Det# B106, TRIM SECTION  
 Req'd: (1)  
 Mat: D-2  
 Heat Treat: 58-60 RC

ICE INDUSTRIES - MONTERREY  
 DET. # B106  
 JOB # 41725

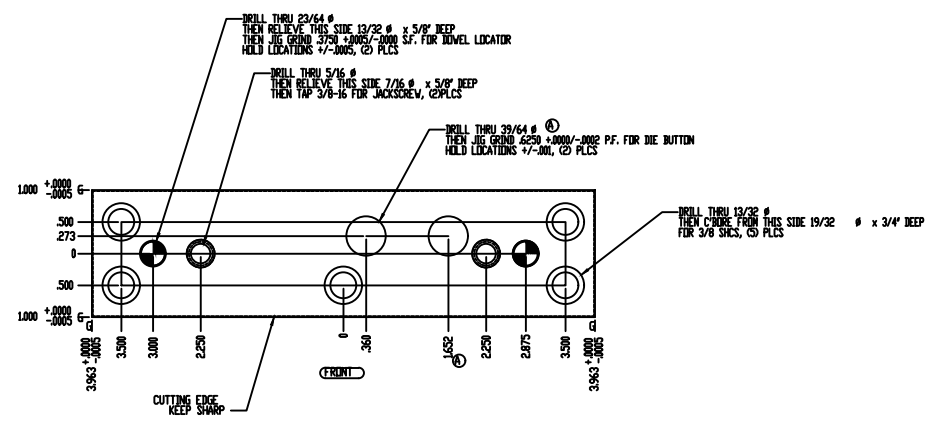
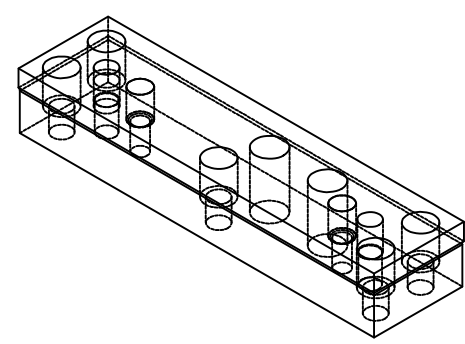
REVISIONS			
REV.	DESCRIPTION	DATE	BY
A	CORRECTED HOLE LOCATION, INCREASED BOTTOM DIAMETER TO .525" WAS .500"	4/4/2018	GS
